1° PROGRAMMA DELLE OPERE STRATEGICHE – (LEGGE N. 443/2001)  
ACCESSIBILITA' VALTELLINA – S.S. n. 38 – LOTTO 1 – VARIANTE DI  
MORBEGNO: DALLO SVINCOLO DI FUENTES (COMPRESO) ALLO  
SVINCOLO DEL TARTANO (COMPRESO)

DELIBERA N. 151/2005

### PRESCRIZIONI E RACCOMANDAZIONI PROPOSTE DAL MINISTERO DELLE INFRASTRUTTURE E DEI TRASPORTI

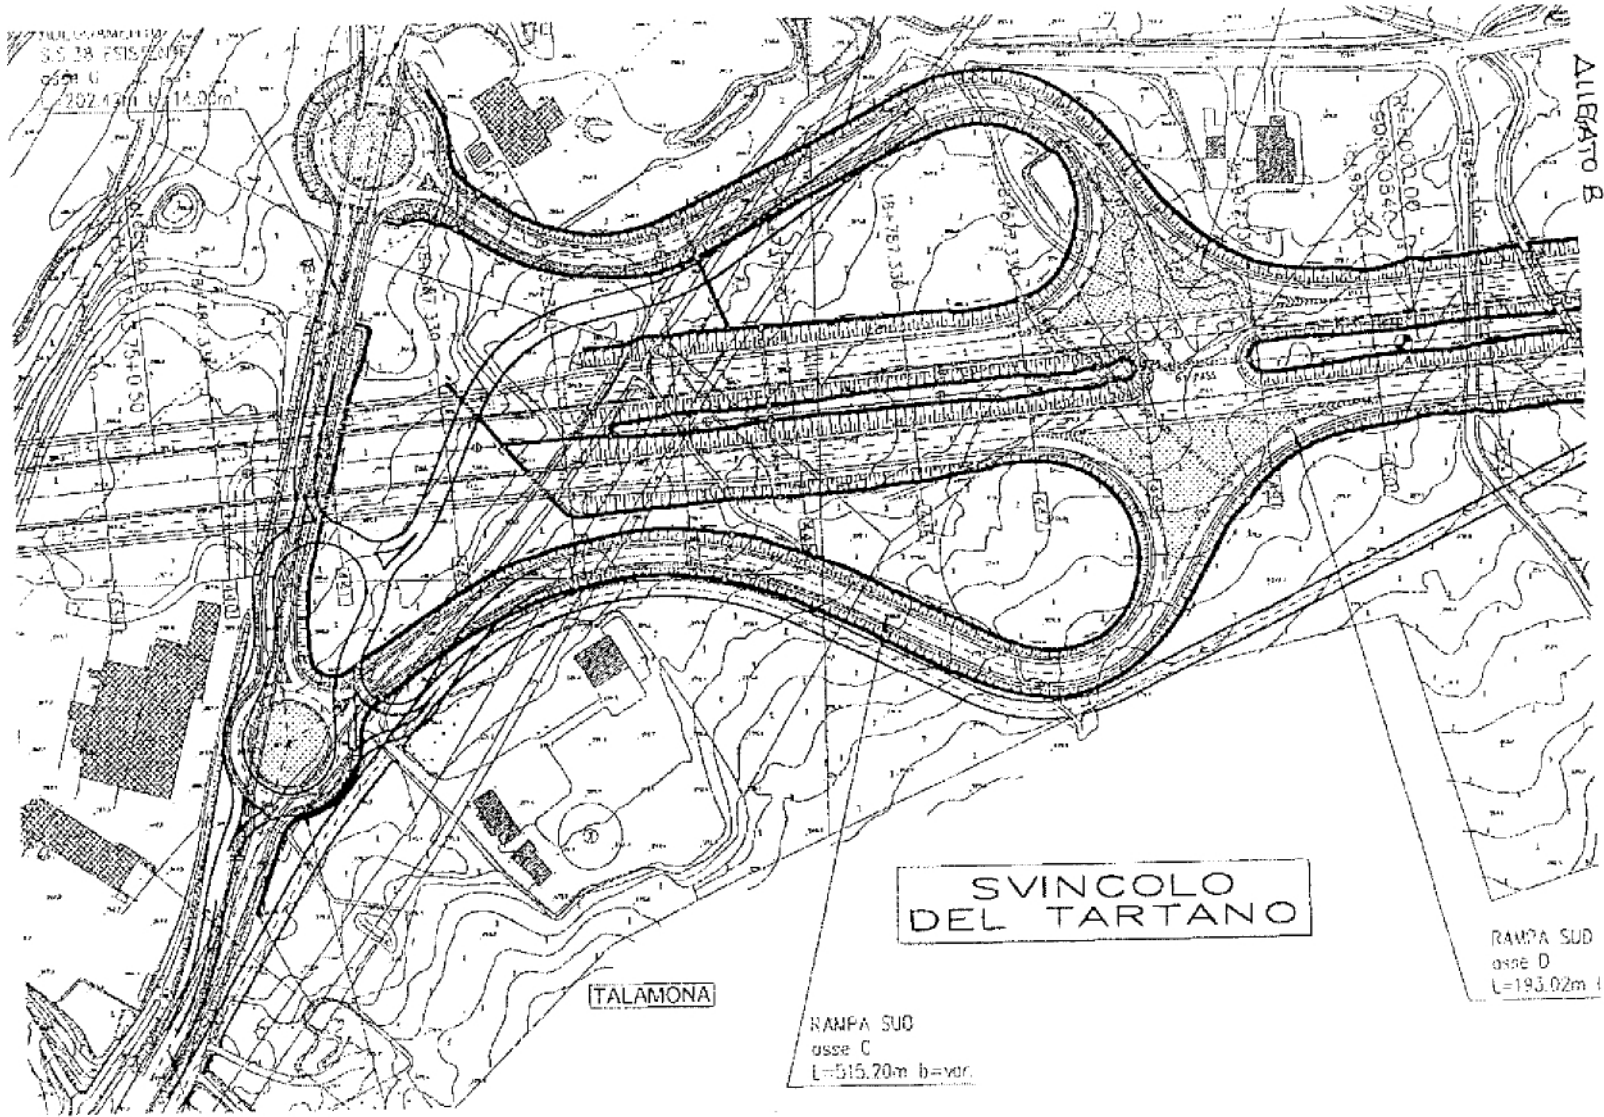
- Nella zona in località Prati del Bitto in comune di Cosio Valtellino tra i km 12+040 e km 12+339 si dovrà valutare la possibilità di previsione di una riduzione del tratto in rilevato a favore della soluzione in viadotto.

- Per quanto riguarda le numerose opere d'arte necessarie, si invita a limitare le trasformazioni dell'alveo e la presenza di piloni per ponti, che questi ultimi vengano attentamente progettati per minimizzare il rapporto con il paesaggio. Anche la piantumazione di nuove essenze arboree come opera di mitigazione dovrà essere valutata in modo tale da non accentuare barriere visuali o alterare coni prospettici; a questo proposito, si consiglia l'uso di essenze autoctone.
